改善箇所説明図

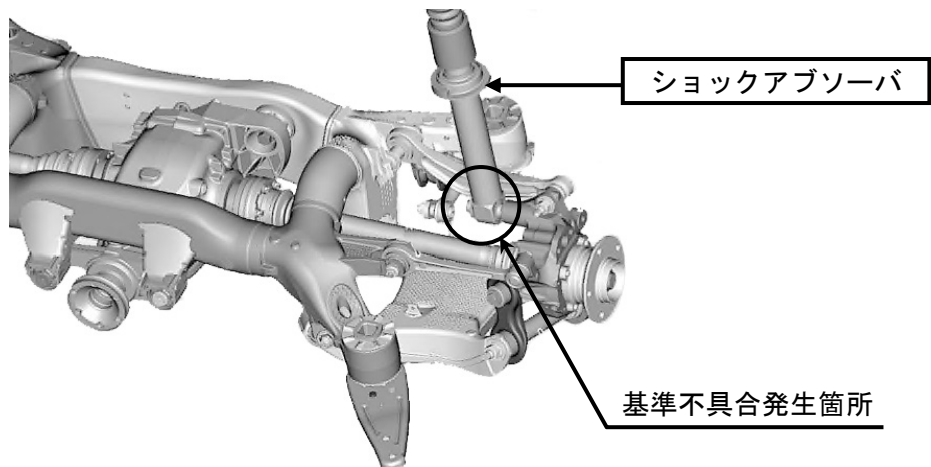
不具合の内容

リアショックアブソーバ下側取付部のブッシュの外周の金属プレートとゴムとの接合加工が不適切なため、金属プレートが剥離するものがある。そのため、そのまま使用を続けると、ショックアブソーバとブッシュが分離し、最悪の場合、ショックアブソーバが取付部から外れ、走行安定性を損なうおそれがある。

改善措置の内容

全車両、リアショックアブソーバのブッシュを点検し、対象のものは良品と交換する。

識別：作業完了車には、左右ブッシュに青色ペイントマークを塗布する。
